Důvodová zpráva

Radě MČ Praha 10 předkládáme ke schválení návrh Dodatku č. 3 k uzavřené Smlouvě o dílo č. 2018/OMP/1512 na akci „Rekonstrukce Polikliniky Malešice“.

Dodatek č. 3

č. 2018/OMP/1512

Změnový list č.: 18

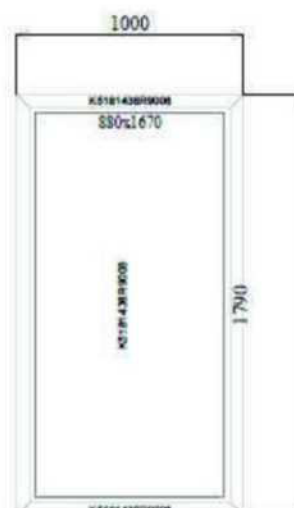
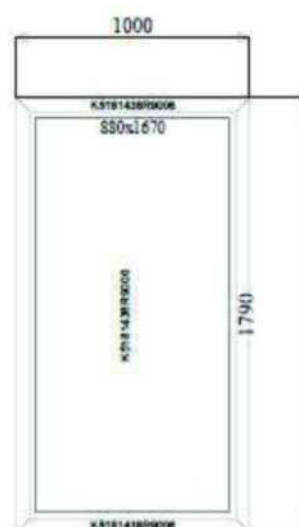
Revize PBR stavby

Podle revidovaného zadání je nutné změnit 6 kusů plastových oken za hliníková okna s protipožární odolností a provést úpravu napojení SDK nadpraží těchto oken, aby také splňovalo požadovanou požární odolnost.

Bude nutné upravit ovládání žaluzií a ovladač vymstit z řešeného nadpraží.

Poz. 1 01ax + 02ax MB - 60 EI Pevn stěny (B=1 000, H=1 790)

Poz. 2 01a + 02c MB - 60 EI Pevn stěny (B=1 000, H=1 790)

Poz. 3 07 MB 60 - EI Pevn stěny (B=1 200, H=1 790)

Změnový list č.: 18

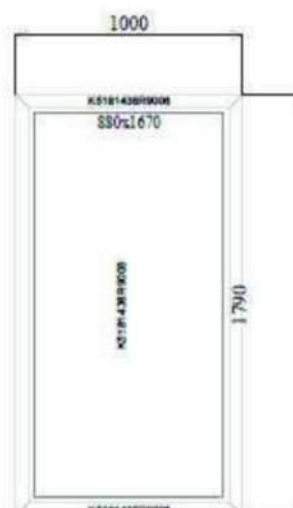
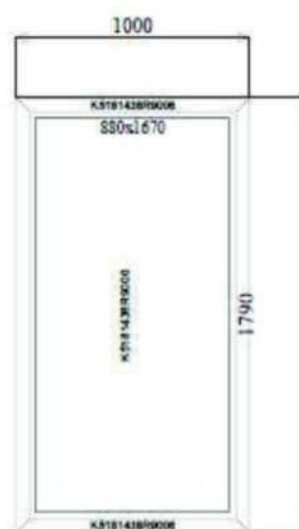
Revize PBR stavby

Podle revidovaného zadání je nutné změnit 6 kusů plastových oken za hliníková okna s protipožární odolností a provést úpravu napojení SDK nadpraží těchto oken, aby také splňovalo požadovanou požární odolnost.

Bude nutné upravit ovládání žaluzií a ovladač vymstit z řešeného nadpraží.

Poz. 1 01ax + 02ax MB - 60 EI Pevn stěny (B=1 000, H=1 790)

Poz. 2 01a + 02c MB - 60 EI Pevn stěny (B=1 000, H=1 790)

Poz. 3 07 MB 60 - EI Pevn stěny (B=1 200, H=1 790)

d plusPROJEKTOVÁ A INŽENÝRSKÁ A. S.
Sokolovská 16 / 45
186 00 Praha 8**Stanovisko autorského dozoru ke změnovému listu č.28 Požární obklad OK vnějšího pláště****Akce: Rekonstrukce Polikliniky Malešice**

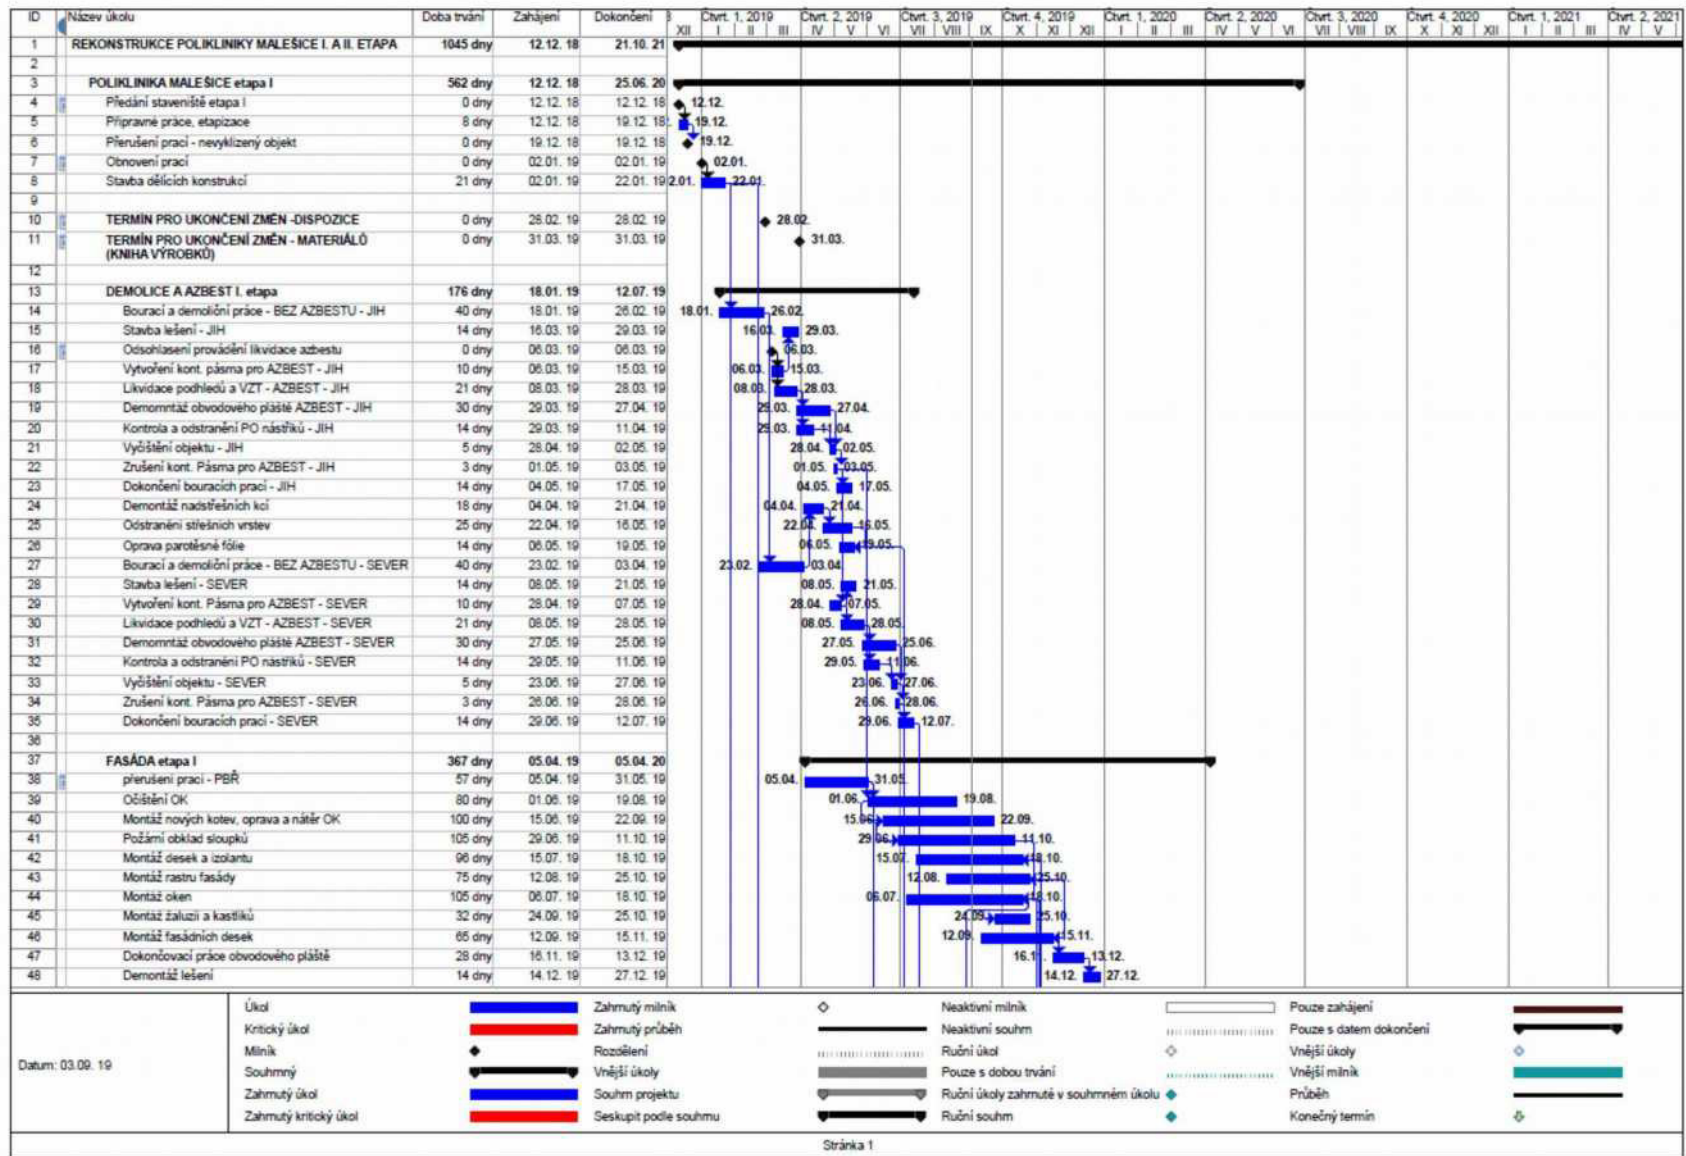
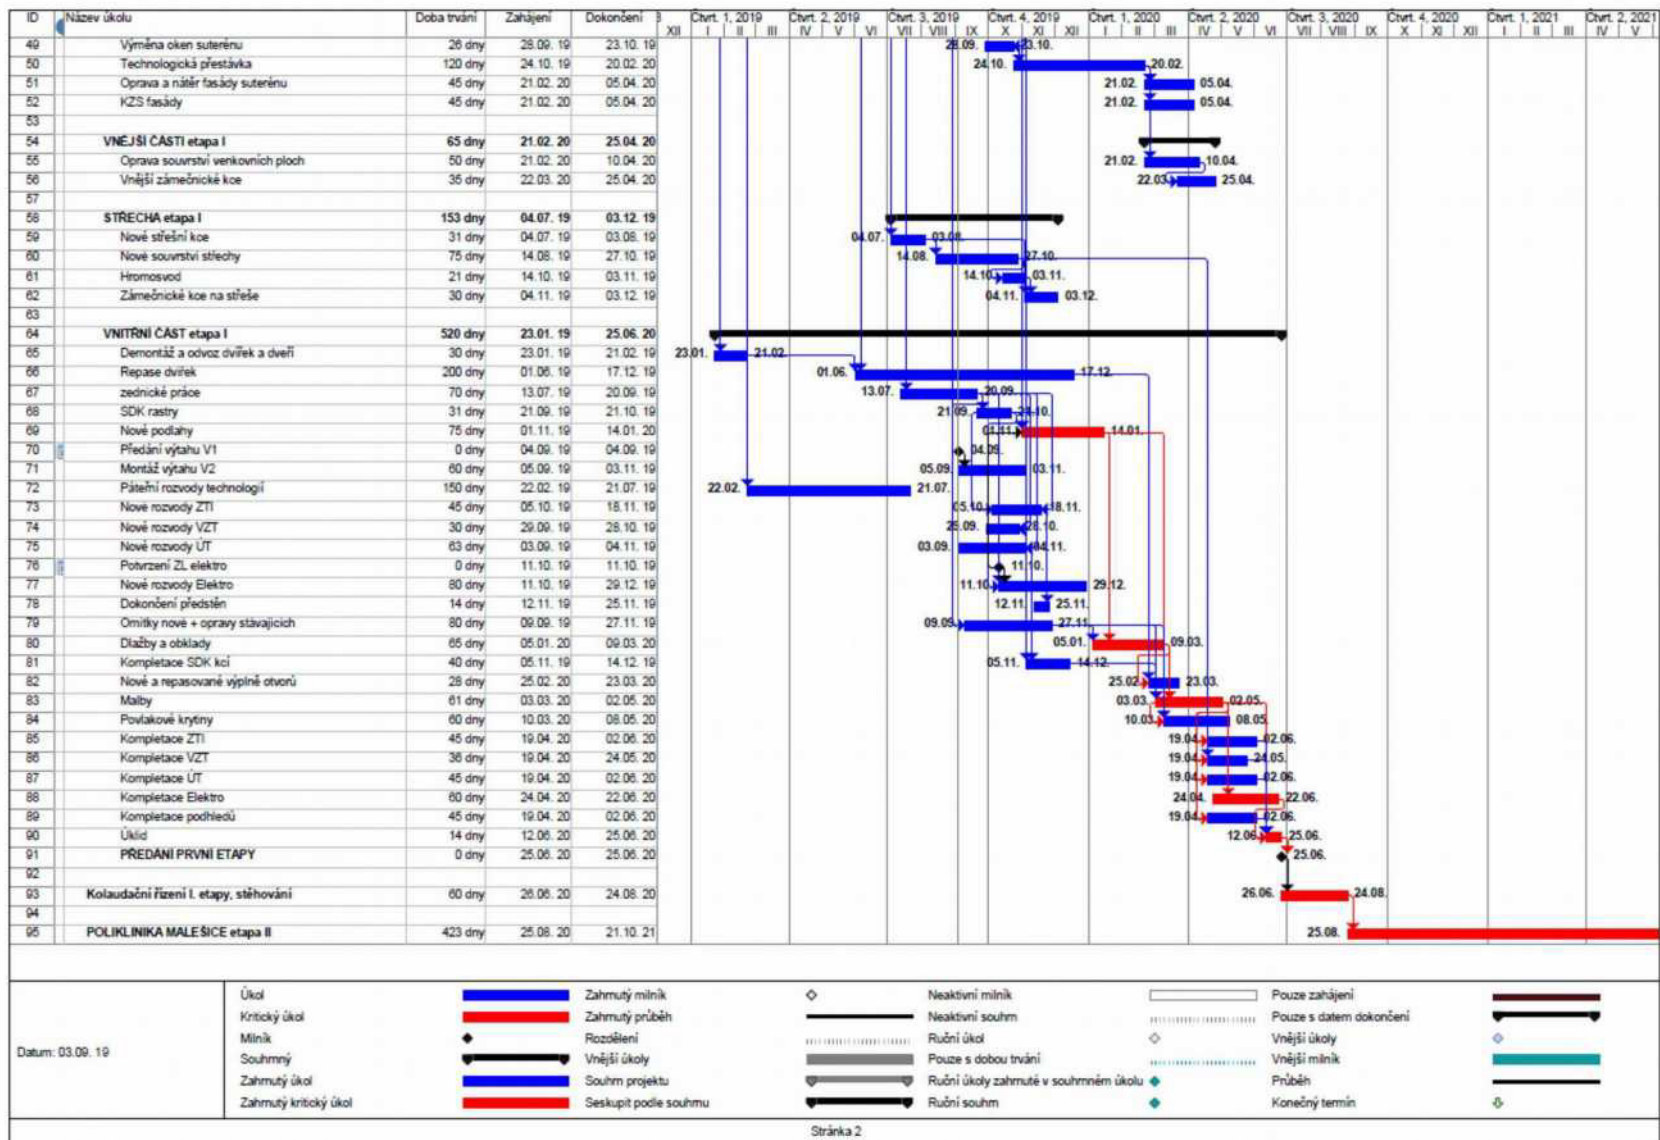
Projektová dokumentace řeší nutnost požární izolace nosných prvků ocelové konstrukce. Rozsah obkládaných konstrukcí byl upřesněn po odkrytí původní fasády a obnažení celé ocelové konstrukce. V podstatě je nutné ochránit před požárem všechny nosné prvky ocelové konstrukce. U obvodového pláště se jedná o ocelové sloupy tvaru „T“ v rozsahu od soklu až k paždíku v úrovni stropu 3.np. Přesný rozsah obkládaných konstrukcí vychází z požárně bezpečnostního řešení – revize 2 a požadavku HZS.
